Shearwater Teric

Notas de liberação do firmware

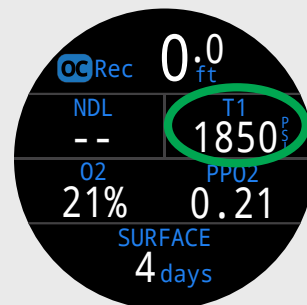
No layout CA Rec Padrão, o local do TTS (área superior direita) pode ser substituído por informações alternativas.
